**Avis délibéré de la mission régionale d'autorité environnementale
sur le projet de construction de logements "Coeur de village" par
la société Vinci Immobilier Rhône alpes Auvergne sur la
commune de Lentilly (69)**

Avis n° 2025-ARA-AP1983_N8613

Avis délibéré le 7 janvier 2026

Figure 2: Modélisation des niveaux sonores de jour en semaine en exploitation - Source : dossier

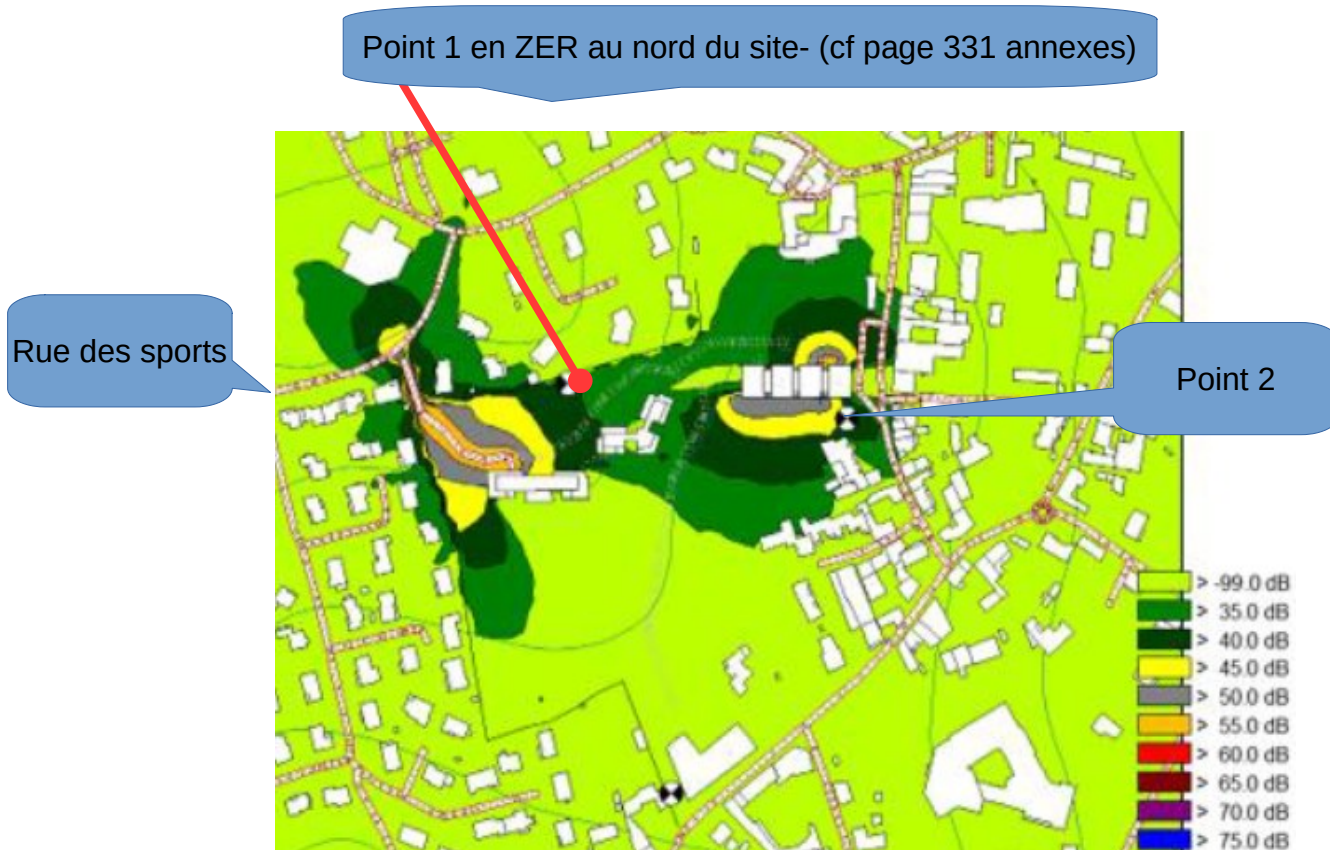
L'Autorité environnementale relève :

- que le point 1 (au nord) n'est pas situé de façon opportune pour définir l'exposition au bruit des riverains et le respect de l'émergence maximale réglementaire de 5 dB le jour et 3 dB de nuit ;
- que la modélisation a montré un dépassement des émergences réglementaires au point 2, nécessitant des mesures de réduction ;
- que si le niveau sonore à >55 dB est prolongé sur la rue des sports, un bâtiment existant serait concerné par ce niveau sonore en façade ;
- la rue des sports sera aménagée en une zone de circulation apaisée type zone de rencontre.

L'Autorité environnementale recommande d'évaluer l'impact acoustique sur les bâtiments rue des sports et d'envisager toutes les mesures possibles afin de l'éviter ou le réduire.
